海龍二號離岸風力發電計畫
海龍三號離岸風力發電計畫

環境影響差異分析報告 (第二次變更) 專案小組聯席初審會議簡報

「海龍二號離岸風力發電計畫
環境影響差異分析報告
(第二次變更)」
(第 2 次修訂本)

專案小組初審會議
書面意見回覆說明

(三) 自設降壓站植栽綠化規劃

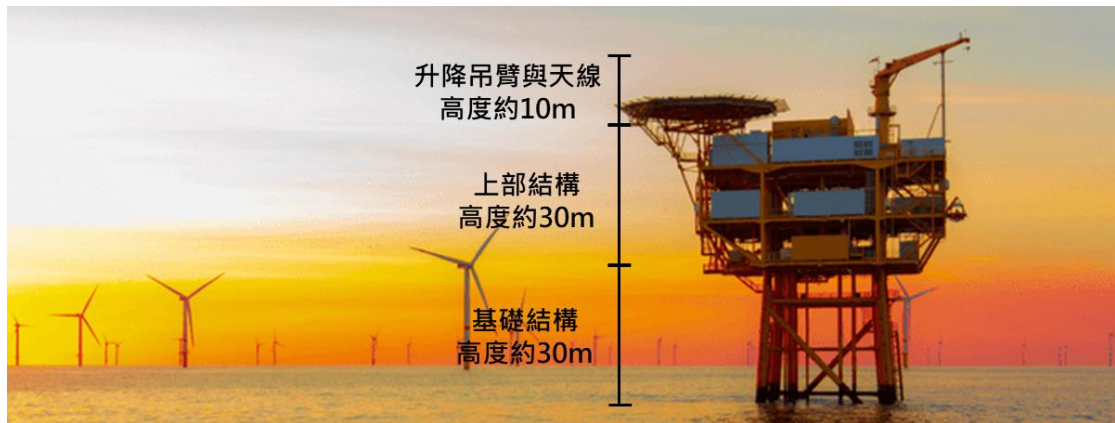
二、11、12月陸域生態調查，在衝擊區內發現3種珍貴稀有保育類猛禽，黑翅鳶、東方澤鳶、紅隼，加上第一次調查到的小燕鷗、燕鵙、黑翅鳶，這些都是草地或草澤的種類，本次變更除了保守的保育措施外，宜提出積極的環保對策或補償措施。

施工前將依據「彰濱工業區景觀管理要點」規定，向經濟部工業局彰濱工業區服務中心提出景觀設計審核，以確認可種植樹種及植栽，經審核通過後，依核定計畫辦理。

1. 自設降壓站綠地面積不得低於基地面積之10%。
2. 戶外空間應儘量予以綠化，自設降壓站植樹量至少每150平方公尺基地面積種植喬木1棵。
3. 戶外停車場之鋪面應儘量採用植草磚，並鋪植覆地植物綠化，採用植草磚之停車場，其50%面積得計為綠地。
4. 施工中應妥為保存表土資源並防止表土流失。
5. 施工時若需移植喬木，將檢附復舊維護圖說向彰濱工業區服務中心申請，並負責遷移維護保活。移植原則如下：
 - A. 喬木、灌木類挖掘時，土球應為樹徑的5~10倍(依樹種而定)，得稍修剪枝葉，唯不得破壞原樹形，可暫時假植於旁側，待施工後植回原處，不能回植者，其移植地點需經彰濱工業區服務中心同意。

圖 1.1.3-1 本計畫海上變電站結構示意圖

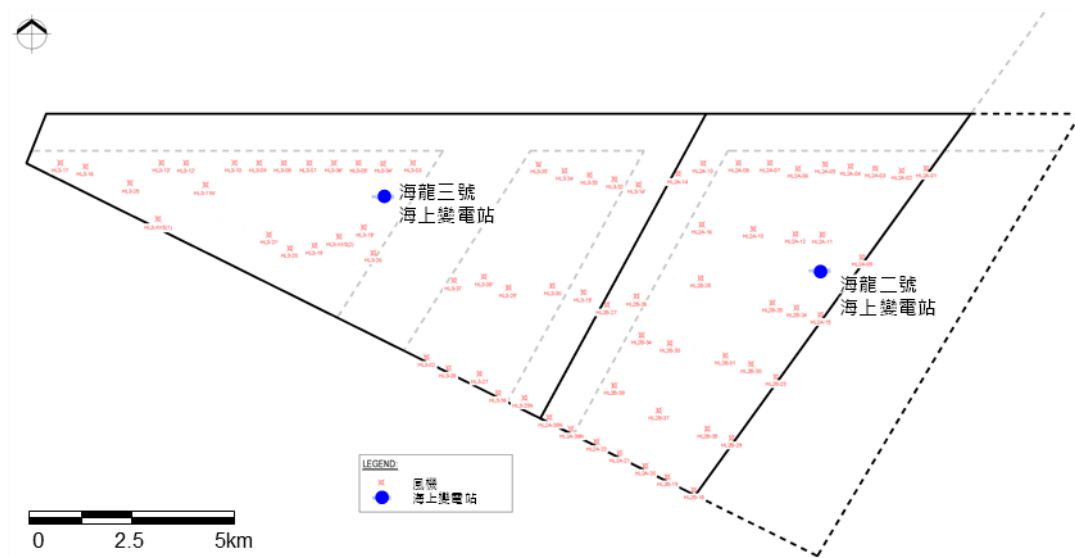
三、海上變電站體積龐大，請提出防止白天、黑夜鳥類撞擊危險的對策與做法。

說明：遵照辦理。本計畫自環評階段以來，皆陸續蒐集風場內鳥類活動之相關資訊，惟因海域調查之限制，目前掌握之調查資料尚屬有限，加上風場尚未興建完成，鳥類對風場的實際行為反應僅能藉由預測模式及文獻資料來推測，因此本計畫營運階段將安裝高效能雷達、音波麥克風及高效能錄影機等儀器，針對營運之風場進行監測，蒐集長期鳥類活動、通行量、飛行高度與飛行路徑變化，並分析鳥類迴避情況，做為研擬降低撞擊風險對策、加強鳥類保育計畫的參考依據，將可能衝擊降到最低。

另依據海龍二號、海龍三號風場實際觀測到的鳥類飛行高度於25公尺以下佔83~93%，而海上變電站基礎結構設計留有空間可讓鳥類閃避、停棲或飛行通過(圖1.1.3-1)；此外，海上變電站與風場最近的風機距離約950公尺，周邊留有適當空間可讓鳥類飛行通過，為一座高度約70公尺的固定式設備，且本次變更將原規劃兩座海上變電站整合為一座，將有助於降低鳥類飛行須迴避情形，亦可減輕碰撞風險可能。

圖 1.2.1-1 海龍二號、三號風場玄武岩分布及風機佈設規劃示意圖(14MW)

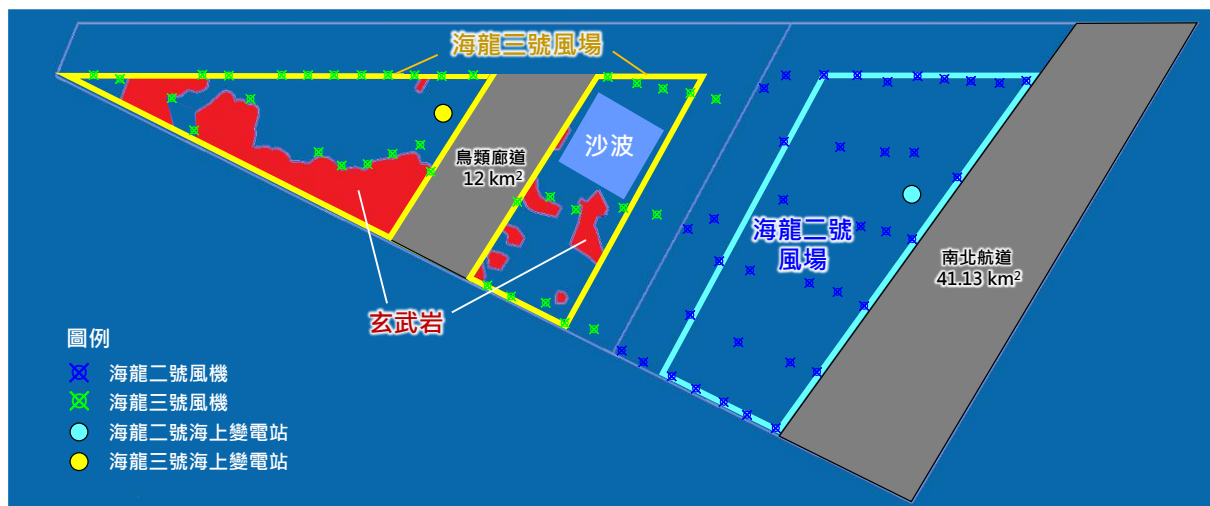
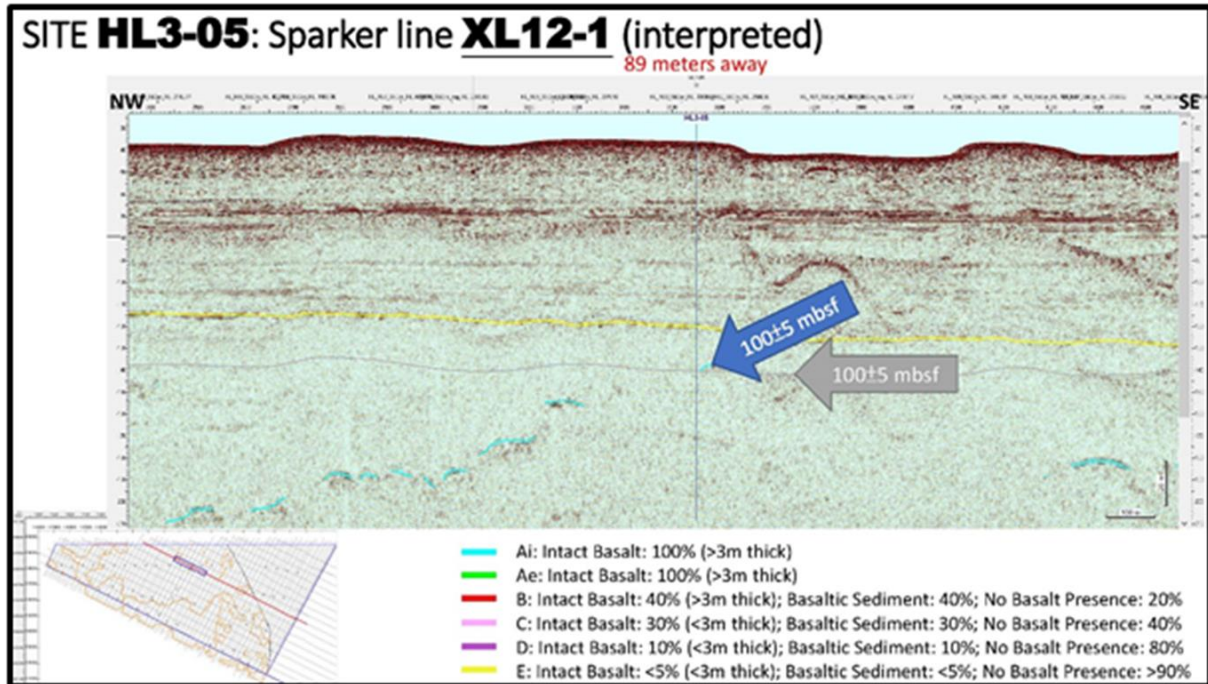
一、針對本人上次第九點意見，此案水深有一定比例不會深達55公尺，仍請評估將適當比例基樁於打樁時在750公尺外之水下噪音控制於159dB以下。

說明：遵照辦理。經審慎評估後，依據本計畫部分地質鑽探及側掃調查結果，海龍三號風場範圍於海床下已發現有大片玄武岩地質分佈(如圖1.2.1-1~2)，另海龍二號及海龍三號風場均有顯著沙波地形，場址平均水深達45~55公尺深，整體地理條件較為嚴苛。另因海龍二號及海龍三號風場規劃採用14MW大型化風機，規劃採用之基樁長度及需打入海床之深度已大於現階段正施工中之其他風場，雖風機設置位置均已避開淺層玄武岩地質，但實際地質狀況相較於軟泥或沙質地地形確實更為堅硬緊實，在此種種嚴苛及限制條件之下，經與海事工程施工廠商依據實際的地質調查結果，以及目前已商業化之最佳噪音防制工法進行評估後，打樁期間距離風機基礎中心點750公尺監測處，水下噪音聲曝值(SEL)不超過160dB re 1 μ Pa²s已有相當困難性，懇請委員諒察，並懇請委員同意維持原環評承諾之水下噪音聲曝值(SEL)不超過160dB re 1 μ Pa²s，作為影響評估閾值。

然而，本次變更新增三腳套筒式結構，單部風機打樁時間可由16hr降為14.4hr，海龍二號、海龍三號風場採三腳套筒式基礎合計可減少118.4hr打樁時間，降低水下噪音影響時間，經評估將可降低整體海域環境影響。本計畫已考量打樁施工對海域環境的影響，針對打樁作業擬定各項環境保護對策，包括打樁期間將全程採行申請開發時已商業化之最佳噪音防制工法(如氣泡幕等)；海龍二號、海龍三號風場將不會同時進行打樁作業；打樁期間將持續監測打樁水下噪音值；研擬確實施工計畫、控管施工進度等。相關環境保護對策說明如下：

圖 1.3.2-1 彰化地區風場開發場址及預定開發期程示意圖

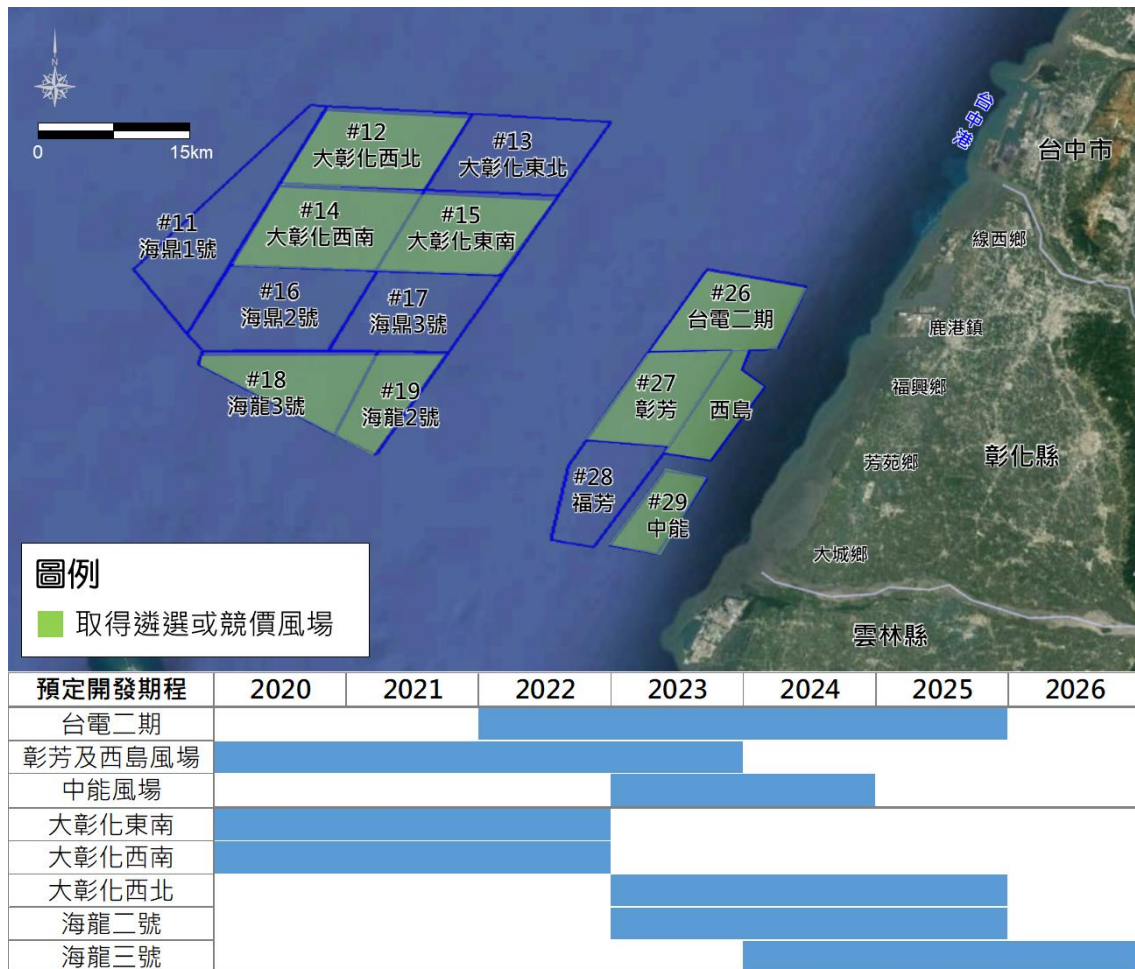
二、有關變更大型工作船運送，規劃備有船隻進行警戒之理由，係以交通部航港局相關工作船舶航行安全規範及航行指南，作為說明依據，然其原環說承諾之船隻警戒規劃，並無相悖之處；相關調整船舶之環境與安全維護計畫，仍應合理規劃與說明。

參考國際風場施工實務經驗，大型工作船由港口航行至風場場址，於航行或運送時均無須額外備有船舶警戒。另考量彰化地區共有9座風場取得開發許可，施工期程詳圖1.3.2-1，其中本計畫(海龍二號、三號風場)海域施工期程與台電二期風場、彰芳風場、西島風場、中能風

場、大彰化西北風場等5座風場有重疊情形，並於2023~2024年間達到最高峰，同時有5座進行海域工程，往來風場的工作船將大幅提高臺中港及彰化海域交通密度及數量，使得大型工作船運送期間增加警戒船舶，將提高船舶碰撞風險、非必要之燃油消耗及碳排放。

圖 1.6.2-1 海龍二號、三號風場玄武岩分布及風機佈設規劃示意圖(14MW)

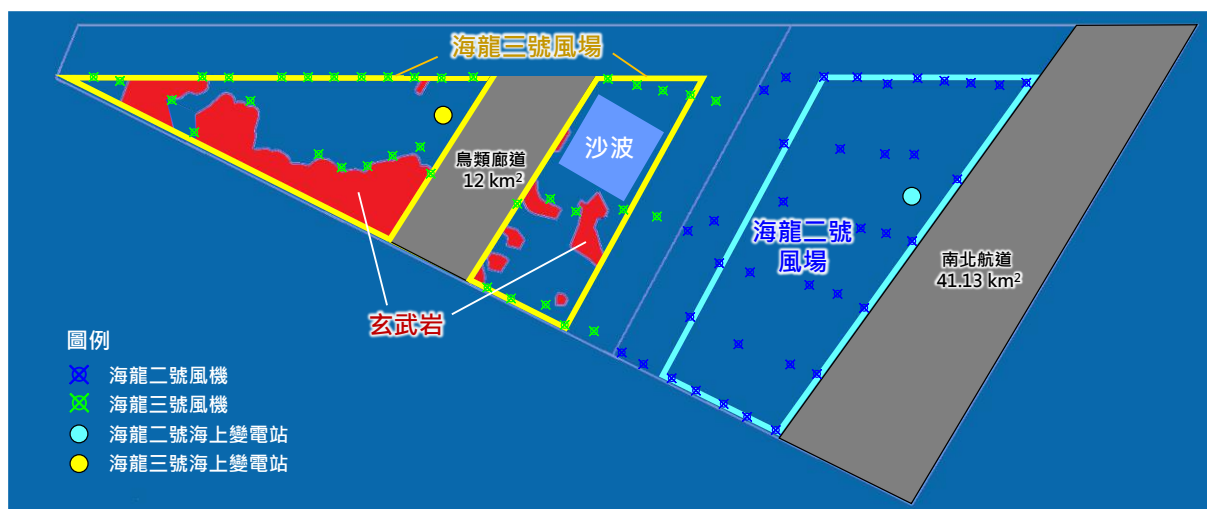
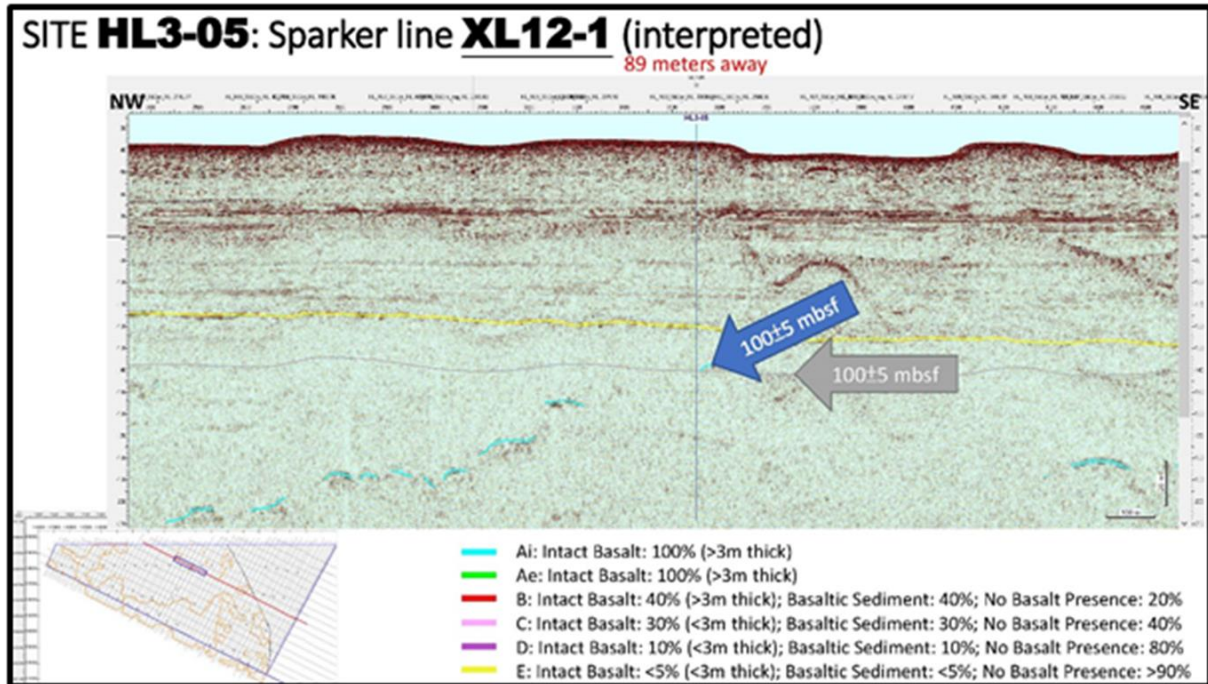
二、仍建議比照鄰近開發案(大彰化離岸風電)的承諾，將水下噪音限值降低為159dB。

說明：謝謝委員指教。經審慎評估後，依據本計畫部分地質鑽探及側掃調查結果，海龍三號風場範圍於海床下已發現有大片玄武岩地質分佈(如圖1.6.2-1~2)，另海龍二號及海龍三號風場均有顯著沙波地形，場址平均水深達45~55公尺深，整體地理條件較為嚴苛。另因海龍二號及海龍三號風場規劃採用14MW大型化風機，規劃採用之基樁長度及需打入海床之深度已大於現階段正施工中之其他風場，雖風機設置位置均已避開淺層玄武岩地質，但實際地質狀況相較於軟泥或沙質地地形確實更為堅硬緊實，在此種種嚴苛及限制條件之下，經與海事工程施工廠商依據實際的地質調查結果，以及目前已商業化之最佳噪音防制工法進行評估後，打樁期間距離風機基礎中心點750公尺監測處，水下噪音聲曝值(SEL)不超過160dB re 1 μ Pa²s已有相當困難性，懇請委員諒察，並懇請委員同意維持原環評承諾之水下噪音聲曝值(SEL)不超過160dB re 1 μ Pa²s，作為影響評估閾值。

此外，本次變更新增三腳套筒式結構，單部風機打樁時間可由16hr降為14.4hr，海龍二號、海龍三號風場採三腳套筒式基礎合計可減少118.4hr打樁時間，降低水下噪音影響時間，經評估將可降低整體海域環境影響。本計畫已考量打樁施工對海域環境的影響，針對打樁作業擬定各項環境保護對策，包括打樁期間將全程採行申請開發時已商業化之最佳噪音防制工法(如氣泡幕等)；海龍二號、海龍三號風場將不會同時進行打樁作業；打樁期間將持續監測打樁水下噪音值；研擬確實施工計畫、控管施工進度等。相關環境保護對策說明如下：

圖 2.5.7-1 本計畫海纜非地下工法作業範圍與中華白海豚野生動物重要棲息環境範圍相對位置示意圖

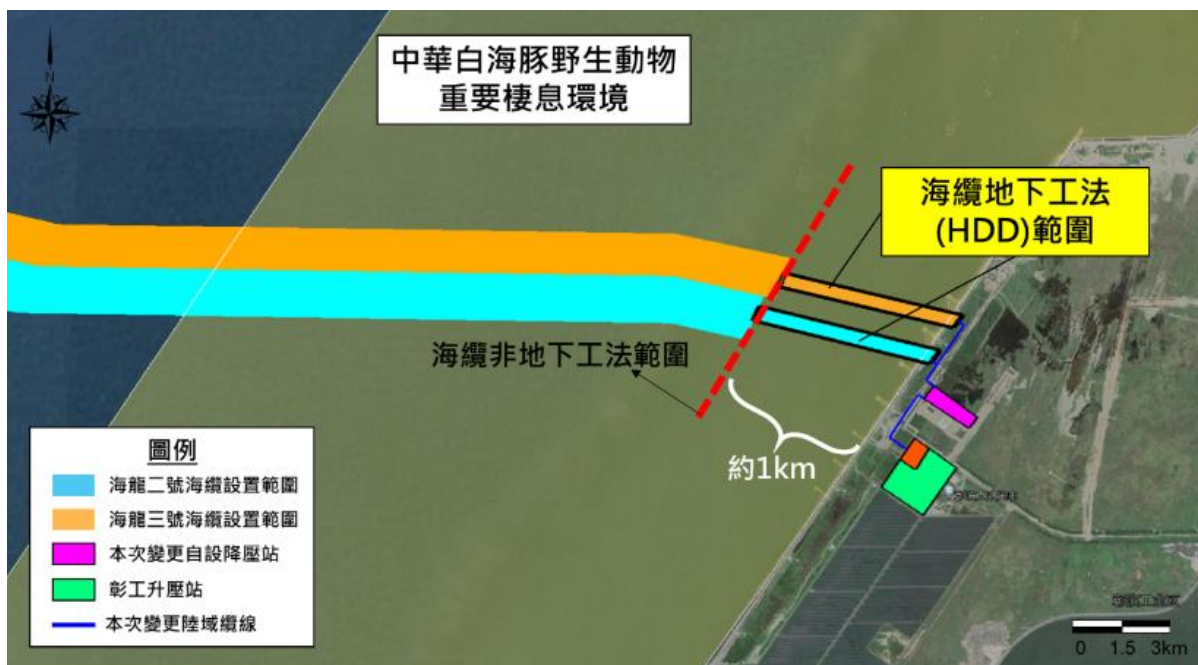
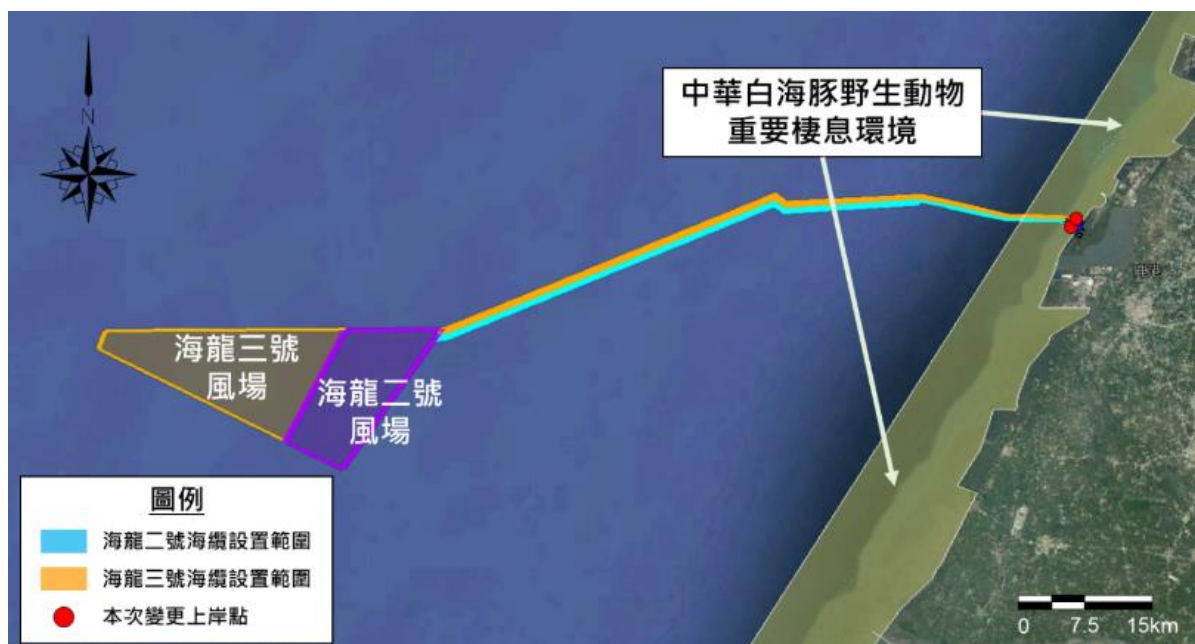
七、請補充「中華白海豚野生動物重要棲息環境」範圍內，海纜施工方式之具體內容(含地下工法及非地下工法部分)。

說明：遵照辦理。本計畫已將風場、海纜(含地下工法及非地下工法)以及陸域設施範圍套疊「中華白海豚野生動物重要棲息環境」範圍，以呈現各施工作業範圍於「中華白海豚重棲」範圍之相對位置。詳如圖2.5.7-1~2所示。本計畫潮間帶區域電纜鋪設工程，其越堤段電纜鋪設將採用地下工法(水平鑽掘或推管)，以減少對於生態棲地之影響，其餘非地下工法部分之電纜鋪設，將避開候鳥過境期11月至隔年3月。此外海纜將採分段施工，同時潮間帶施工範圍邊界將設置污染防止膜或防濁布等。

圖 1.2.1-1 海龍二號、三號風場玄武岩分布及風機佈設規劃示意圖(14MW)

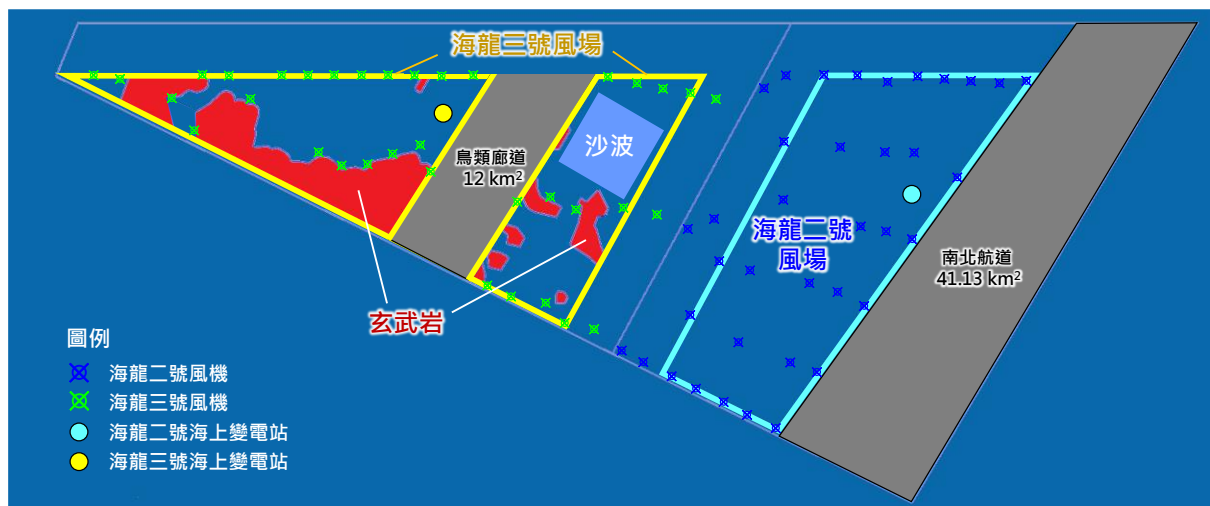
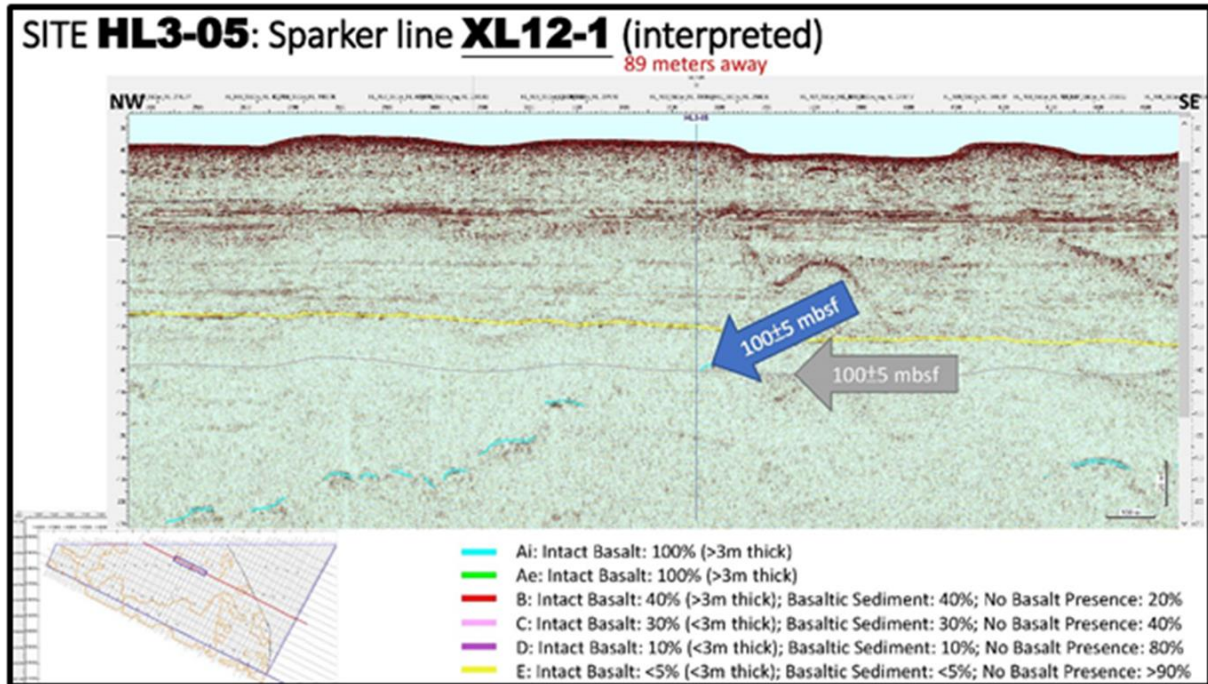
一、針對本人上次第九點意見，此案水深有一定比例不會深達55公尺，仍請評估將適當比例基樁於打樁時在750公尺外之水下噪音控制於159dB以下。

說明：遵照辦理。經審慎評估後，依據本計畫部分地質鑽探及側掃調查結果，海龍三號風場範圍於海床下已發現有大片玄武岩地質分佈(如圖1.2.1-1~2)，另海龍二號及海龍三號風場均有顯著沙波地形，場址平均水深達45~55公尺深，整體地理條件較為嚴苛。另因海龍二號及海龍三號風場規劃採用14MW大型化風機，規劃採用之基樁長度及需打入海床之深度已大於現階段正施工中之其他風場，雖風機設置位置均已避開淺層玄武岩地質，但實際地質狀況相較於軟泥或沙質地地形確實更為堅硬緊實，在此種種嚴苛及限制條件之下，經與海事工程施工廠商依據實際的地質調查結果，以及目前已商業化之最佳噪音防制工法進行評估後，打樁期間距離風機基礎中心點750公尺監測處，水下噪音聲曝值(SEL)不超過160dB re 1 μ Pa²s已有相當困難性，懇請委員諒察，並懇請委員同意維持原環評承諾之水下噪音聲曝值(SEL)不超過160dB re 1 μ Pa²s，作為影響評估閾值。

然而，本次變更新增三腳套筒式結構，單部風機打樁時間可由16hr降為14.4hr，海龍二號、海龍三號風場採三腳套筒式基礎合計可減少118.4hr打樁時間，降低水下噪音影響時間，經評估將可降低整體海域環境影響。本計畫已考量打樁施工對海域環境的影響，針對打樁作業擬定各項環境保護對策，包括打樁期間將全程採行申請開發時已商業化之最佳噪音防制工法(如氣泡幕等)；海龍二號、海龍三號風場將不會同時進行打樁作業；打樁期間將持續監測打樁水下噪音值；研擬確實施工計畫、控管施工進度等。相關環境保護對策說明如下：

圖 1.6.2-1 海龍二號、三號風場玄武岩分布及風機佈設規劃示意圖(14MW)

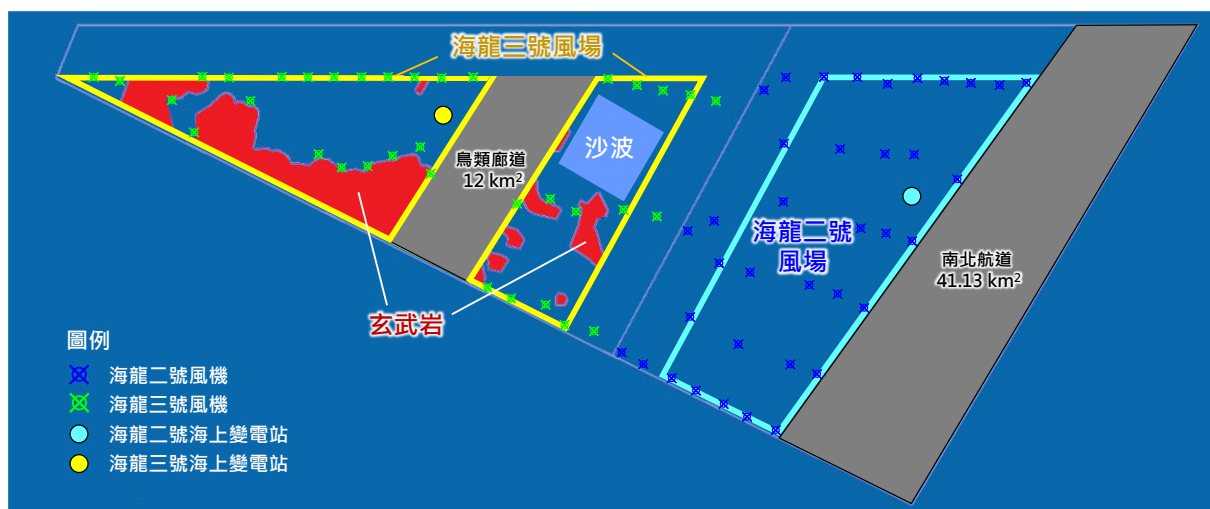
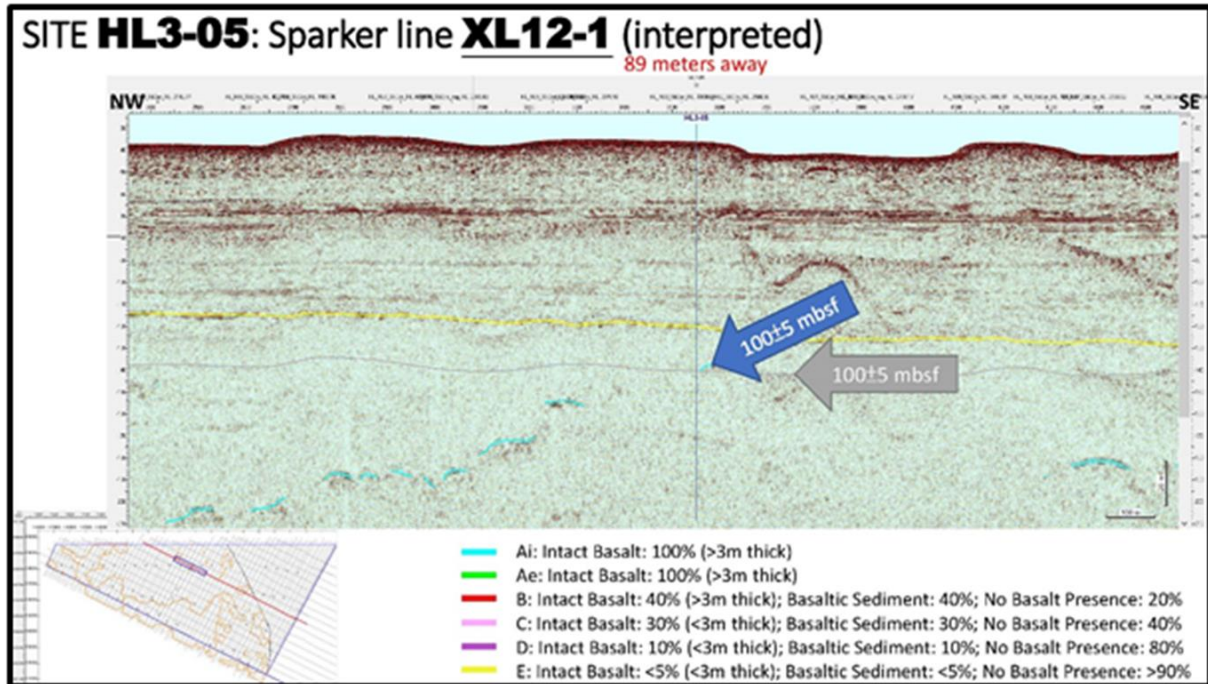
二、仍建議比照鄰近開發案(大彰化離岸風電)的承諾，將水下噪音限值降低為159dB。

說明：謝謝委員指教。依據本計畫部分地質鑽探及側掃調查結果，海龍三號風場範圍於海床下已發現有大片玄武岩地質分佈(如圖1.6.2-1~2)，另海龍二號及海龍三號風場均有顯著沙波地形，場址平均水深達45~55公尺深，整體地理條件較為嚴苛。另因海龍二號及海龍三號風場規劃採用14MW大型化風機，規劃採用之基樁長度及需打入海床之深度已大於現階段正施工中之其他風場，雖風機設置位置均已避開淺層玄武岩地質，但實際地質狀況相較於軟泥或沙質地地形確實更為堅硬緊實，在此種種嚴苛及限制條件之下，經與海事工程施工廠商依據實際的地質調查結果，以及目前已商業化之最佳噪音防制工法進行評估後，打樁期間距離風機基礎中心點750公尺監測處，水下噪音聲曝值(SEL)不超過160dB re 1 μ Pa²s已有相當困難性，懇請委員諒察，並懇請委員同意維持原環評承諾之水下噪音聲曝值(SEL)不超過160dB re 1 μ Pa²s，作為影響評估閾值。

此外，本次變更新增三腳套筒式結構，單部風機打樁時間可由16hr降為14.4hr，海龍二號、海龍三號風場採三腳套筒式基礎合計可減少118.4hr打樁時間，降低水下噪音影響時間，經評估將可降低整體海域環境影響。本計畫已考量打樁施工對海域環境的影響，針對打樁作業擬定各項環境保護對策，包括打樁期間將全程採行申請開發時已商業化之最佳噪音防制工法(如氣泡幕等)；海龍二號、海龍三號風場將不會同時進行打樁作業；打樁期間將持續監測打樁水下噪音值；研擬確實施工計畫、控管施工進度等。相關環境保護對策說明如下：
